EXAMEN SCIENTIFIQUE DE L'ADDENDA DE L'ÉNONCÉ DES INCIDENCES ENVIRONNEMENTALES FINALES PORTANT SUR LA PHASE DE REVENU INITIAL DU PROJET DE BAFFINLAND À MARY RIVER

Le présent rapport découle du processus de réponse des Sciences du 19 septembre 2013 sur l'examen scientifique de l'addenda de l'énoncé des incidences environnementales final du projet de Baffinland à Mary River.

Figure 2. Données approximatives sur la route de navigation du bras de mer Milne (Résumé de l'addenda à l'EIE final).

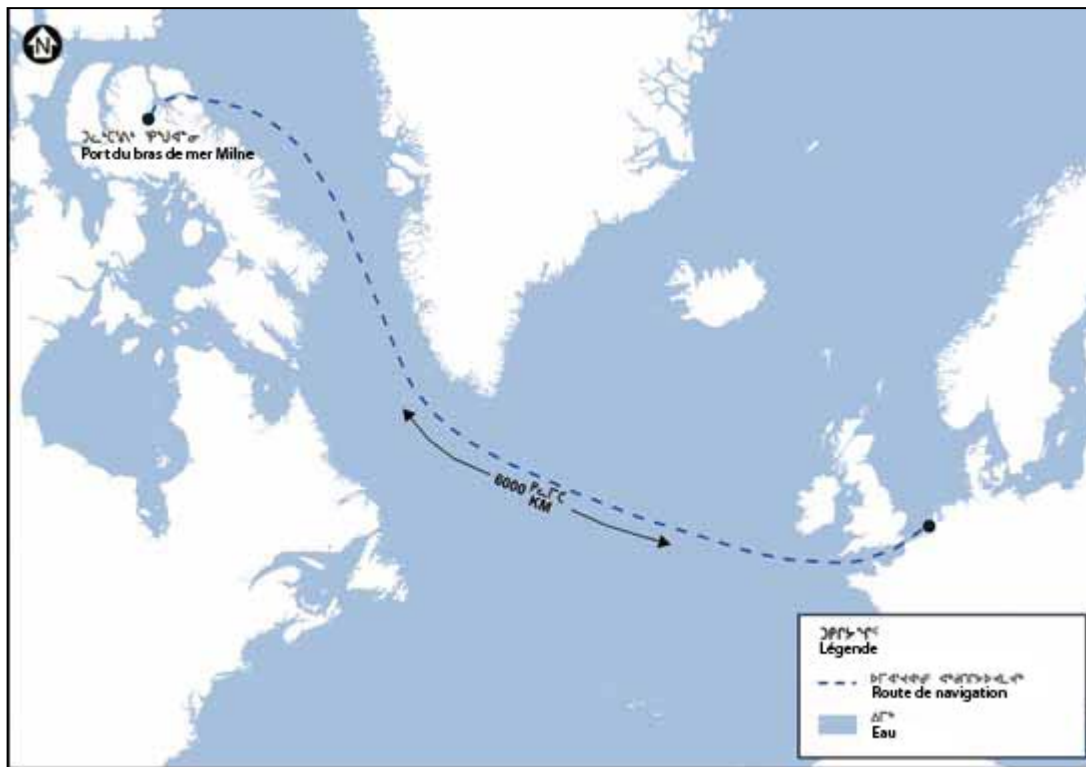
Au contraire de l'EIE final, qui décrit en détail la route de navigation du bassin Foxe et du détroit d'Hudson, l'addenda à l'EIE final portant sur la PRI ne renferme pas de description détaillée de la route de navigation proposée. Lorsque la BIM soutient que la route de navigation se trouve entièrement sur le territoire du Nunavut, on peut penser qu'elle longe l'île de Baffin à l'intérieur de la bande de 12 milles comprise dans la région du Nunavut. Cependant, si on se fie à la figure 2, la route pourrait se trouver dans la partie extracôtière comprise dans la zone I telle qu'elle est décrite dans l'Accord sur les revendications territoriales du Nunavut ou sur le territoire du Groenland. Il faut des précisions.

À défaut de données plus précises concernant la route de navigation, il est impossible d'évaluer son incidence sur le milieu marin, en particulier sur les mammifères marins. L'addenda à l'EIE final devrait décrire précisément l'endroit où les navires pénètrent dans les eaux canadiennes et toute la route de navigation en territoire canadien. Pour évaluer les incidences de la navigation, il faut connaître la longueur et la largeur du sillage du navire, y compris la fréquence des déviations.

L'information trop sommaire concernant la route de navigation ne permet pas de faire une évaluation exhaustive des incidences pour l'ensemble des mammifères marins. Si on prend l'exemple des morses qui se regroupent autour de la baie d'Hoare et de l'île Brevoort (sud-est au large de l'île de Baffin), il est impossible de prévoir s'ils subiront les répercussions de la route de navigation. L'EIE final indique des concentrations de morses dans le détroit de Davis durant la saison estivale (volume 8 figure 8.5.5). Là encore, il est difficile de déterminer si la route de navigation aura des répercussions sur ces cheptels.

Il faut détailler le tracé complet et la largeur de la route de navigation (déviations maximales attendues) parcourue en eaux canadiennes dans le cadre de la PRI.
